ZP.271.07.9.2024

Dotyczy: postępowania o udzielenie zamówienia publicznego ZP.271.07.2024w trybie podstawowym bez negocjacji na „Budowa boiska wielofunkcyjnego wraz z zadaniem o stałej konstrukcji przy Szkole Podstawowej w Węzinie”

WYJAŚNIENIATRĘŚCI SWZ

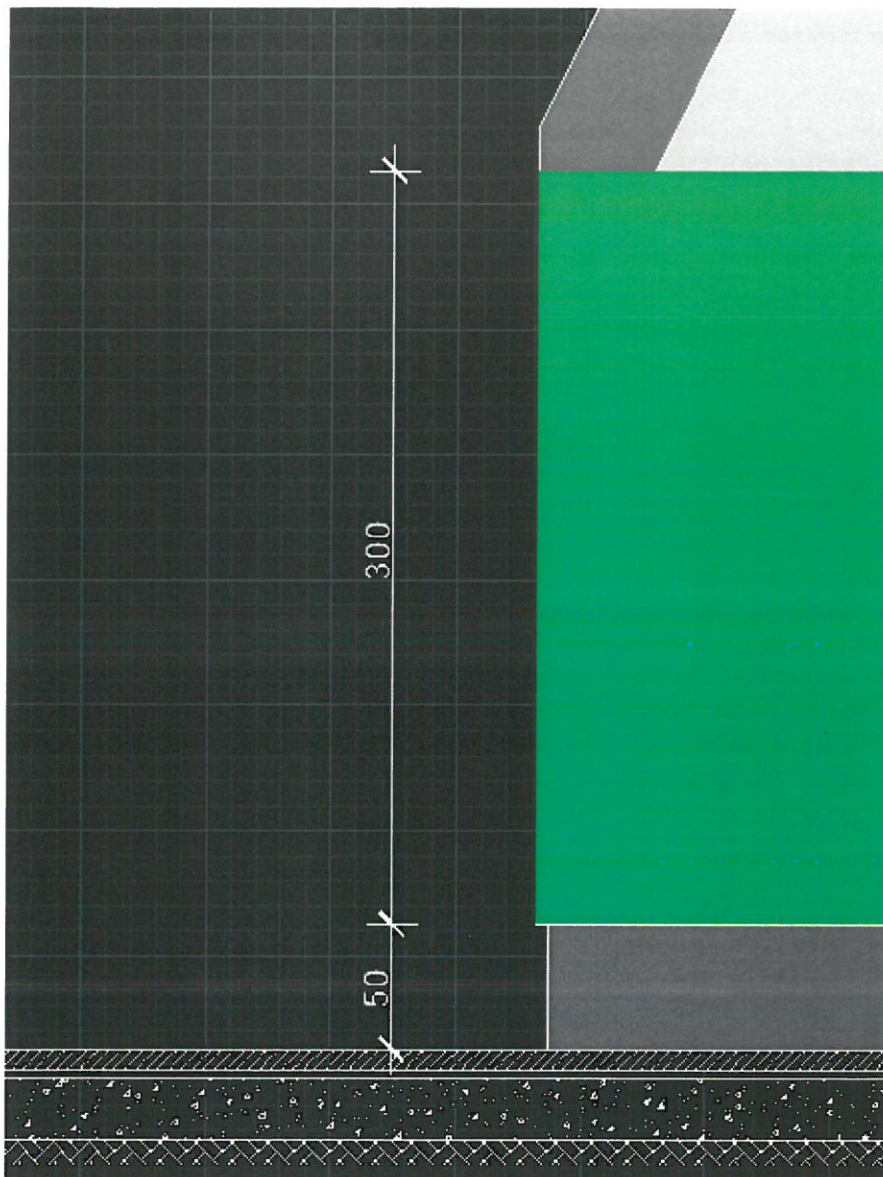
Pytanie 4

P1	Podłoga	
Warstwa wykończeniowa według pomieszczenia		-
Wylewka betonowa, klasa betonu C16/20 (B20) zbrojony włóknami		7,00cm
Płyty styropianowe EPS 100 - $\lambda_D=0,036$ W/mK (2 x 6,00cm		12,00cm
2 x Papa termozgrzewalna podkładowa SBS gr. 4,00mm		0,80cm
Podkład betonowy - chudy beton C12/15 (B15)		15,00cm
Podsypka piskowa żwirowa $is>0,98$		20,00cm
grunt budowlany nośny min. $E_2=120$ Mpa

P2	Nawierzchnia sportowa	
Nawierzchnia polipropylenowa		2,00cm
Podkład betonowy - chudy beton C12/15 (B15)		15,00cm
Podsypka piskowa żwirowa $is>0,98$		20,00cm
grunt budowlany nośny min. $E_2=120$ Mpa

KOLORYSTYKA [docelową kolorystykę uzgodnić z Zamawiającym]

K1	Cokół - tynk mozaikowy	NCS S 800-N
K2	Elewacje - blacha profilowa	NCS S 7502-G
K3	Elewacje - tynk cienkowarstwowy	NCS 3500-N
K4	Elewacje - płyty warstwowe	NCS 3500-N
K5	Rynny	NCS S 7502-G
K6	Stołarka okienna	NCS S 7502-G
K7	Stołarka drzwiowa [aluminiowa]	NCS S 7502-G
K8	Obróbki blacharskie	NCS S 7502-G

Ponieważ na elewacji pojawiają się pasy tynków w różnych kolorach Wykonawca wnosi o przedstawienie rysunków na których są one dokładnie zwymiarowane. Rozbieżność cenowa w tynkach w tych dwóch odcieniach jest diametralna, bez dokładnego zwymiarowania niemożliwe jest dokładne wyliczenie ceny. Ponadto Wykonawca wnosi aby na rysunkach architektury dokonać odnośnika z podaniem jego koloru wg NCS, a nie tylko w tabelce.

Projektant wyjaśnia następująco:
wymiary jak poniżej:

Cokół w wysokości 50 cm – kolor NCS S 800-N

Słupy w wysokości 300 cm – kolor NSC 3500-N

Ściany w wysokości 300 cm – kolor jak wyżej – na rysunku wykazano ciemniejszy kolor aby wyróżnić część z słupami.
